COMMISSION ROYALE DES MONUMENTS ET DES SITES
KONINKLIJKE COMMISSIE VOOR MONUMENTEN EN LANDSCHAPPEN

Bruxelles. Place Saint-Jean 10 Rue du Lombard 76 Rue de la Violette 43 (arch. J. DOSVELD / Charles PETEIN)
(= zone de protection de l'Ensemble de maisons traditionnels situées rue des Eperonniers, 58 / zone tampon UNESCO / Inventaire)
DEMANDE DE PERMIS D'URBANISME : changer la destination du sous-sol et du rez-de-chaussée de bureau en commerce de services (espace d'exposition) et du rez-de-chaussée et de l'entresol de bureau en café ; créer une entrée rue du Lombard ; rehausser le bien d'un niveau pour aménager un restaurant panoramique ; supprimer un ascenseur et en installer un nouveau ; changer les châssis ; et mettre en lumière les façades

Avis de la CRMS

Rehausse prévue par le projet de 2019 (figures extraites du dossier de demande de 2019)

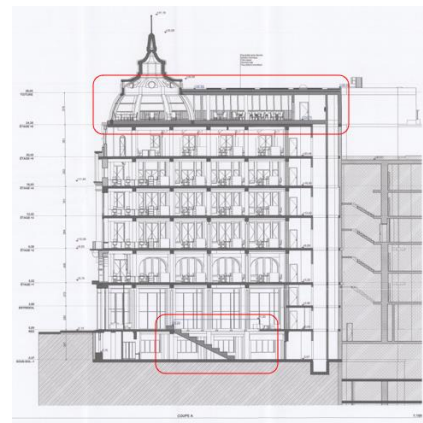
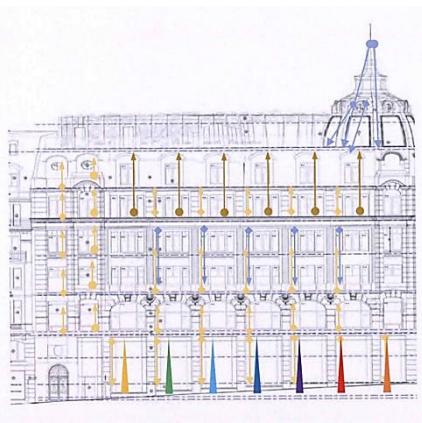
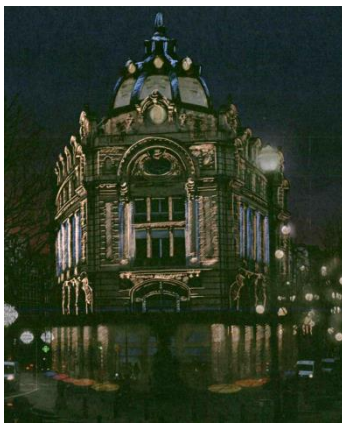
Au sujet de la rehausse en toiture : la CRMS souligne que la rehausse prévue sera particulièrement visible depuis plusieurs points de vue dans l'espace public. Elle demande de traiter les garde-corps en recul pour en réduire l'impact visuel.

Documents extraits du dossier de demande (version 2019 – annotée par la CRMS)

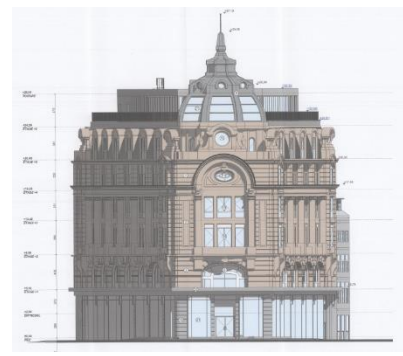
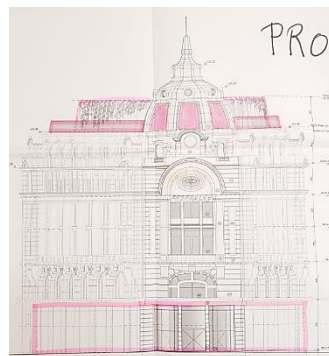
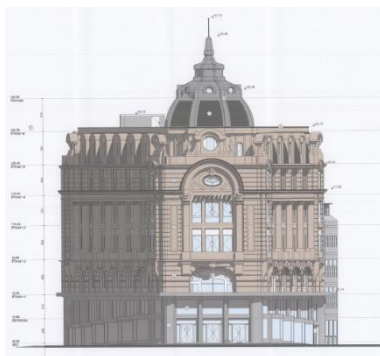
En premier lieu, la Commission déplore que la nouvelle version du projet ne tienne aucunement compte des remarques formulées dans son avis rendu en 2019.

Elle **réitère avec fermeté** les demandes qu'elle avait déjà émises, en particulier à l'encontre des aspects du projet les plus impactants pour ce bâtiment remarquable, qui en menacent l'intégrité. Les anciennes « Galeries Nationales » constituent un témoignage majeur de l'architecture Beaux-Arts à Bruxelles, et jouissent d'une visibilité exceptionnelle depuis l'espace public. À ce titre, **la CRMS ne peut souscrire à l'ouverture du dôme** qui porterait préjudice à la typologie de la toiture, et s'inquiète de l'effet de phare qui résulterait de son éclairage nocturne tant intérieur qu'extérieur.

Simulation de l'éclairage nocturne, extraite du plan lumière joint au dossier.

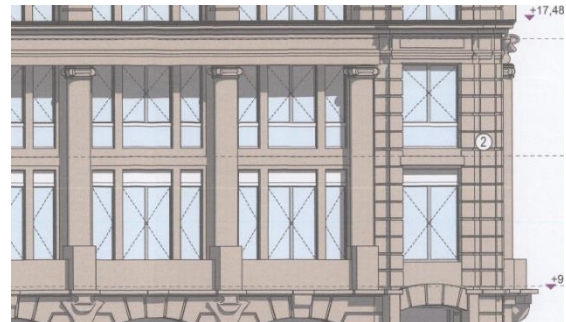
Au sujet du plan lumière : la CRMS estime que la mise en lumière prévue manque de sobriété (éclairages de plusieurs couleurs, faisceaux rasants, projections multicolores au sol) et constituerait une nuisance lumineuse dans le paysage urbain de la zone UNESCO. Elle constate par ailleurs que les documents du plan lumière joints au dossier ne prennent pas en compte l'éclairage intérieur du nouveau volume en

toiture et du dôme ajouré, qui risque de créer un « effet de phare » durant les périodes d'activité du restaurant, contraire à la typologie de toiture d'une bâtisse de ce type. Elle demande de revoir de manière plus discrète l'éclairage du bâtiment et de renoncer à vouloir lui donner « une visibilité constituant un repère dans la ville au-delà de son seul usage », ce qui reviendrait à le mettre en concurrence avec son environnement urbain plutôt qu'à l'y intégrer sobrement et subtilement.
